Avis de l'Autorité Environnementale relatif à une demande d'exploiter un parc éolien à Osne le Val (52)

A – Synthèse de l'avis

Carte extraite de l'étude d'impact

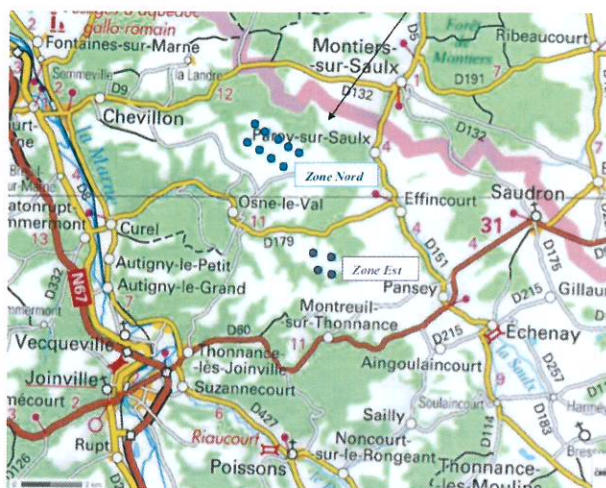
Conformément aux dispositions de l'article R.122-5 du code de l'environnement, l'étude d'impact est accompagnée d'un résumé non technique. Celui-ci présente clairement les différentes thématiques abordées dans le dossier et les conclusions de l'étude. Il conviendra toutefois, pour la bonne compréhension du public, de mettre à jour ce document en ce qui concerne l'abandon de l'éolienne n° 3 du secteur est.

Sur la forme, le dossier mérite une mise à jour pour tenir compte de l'abandon de l'éolienne n° 3 du secteur est, afin que le dossier, lors de l'enquête publique soit le reflet de la demande finale.
